Melhorias sugeridas

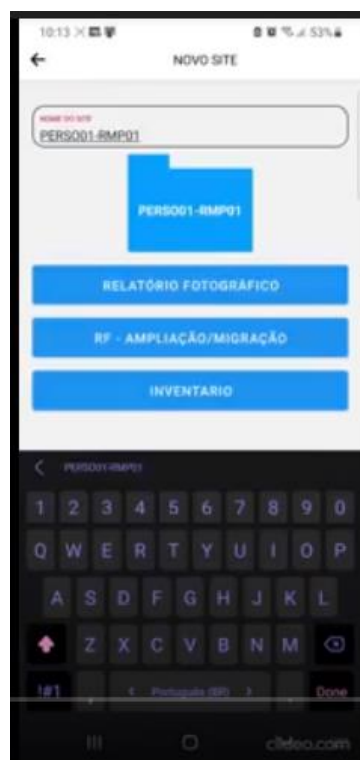
1. Criar um campo de vistoria, relatório de vistoria ele vai junto do PDI, e tem algumas diferenças do rf de instalação e ampliação,

2. Criar 3 campos, um para inserir o PN do site, um para o endereço do site, (pode ser localização de gps tbm) e o outro para inserir descrição da atividade

(Ex: slot/porta ampliado, de/para das conexões, informações relevantes da atividade).

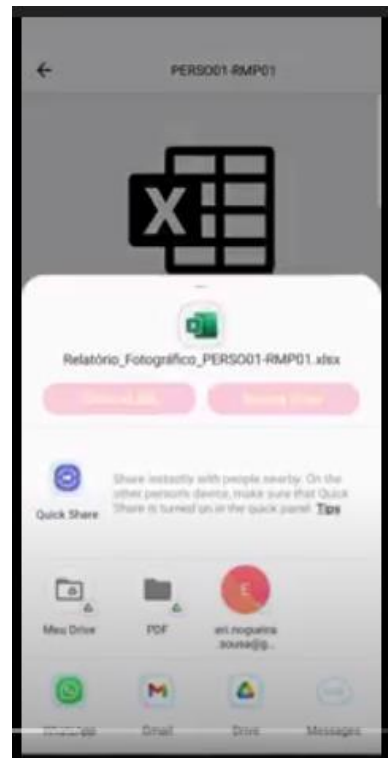
5. na hora de finalizar **quanto menos opção melhor**, pode ser feito por whatsapp que é mais agil, até pode, no entanto essa não é uma boa ferramenta para trabalho, pois as informações se perdem muito facil, devido a quantidade de informação e pelo dificil gerenciamento e armazenamento de informação.

Sugiro automatizar o envio por email para equipe de coordenação e documentação, que pode ser previamente cadastrada no APP, pelo ADM.

No email deve conter o relatorio em anexo e as informações do tipo de atividade, PN, nome do site, endereço e descrição de atividade, que foram inseridas na primeira tela, escritas no corpo do email.

Por fim, esse seria o momento do whatsapp. Poderia gerar uma mensagem automatica para o whatsapp da equipe de coordenação e documentação, com uma MSG, (**Relatório Fotorafico “tipo de atividade” site, “nome do site”, PN”numero do PN”, “nome do projeto” enviada via “nome do APP”**)
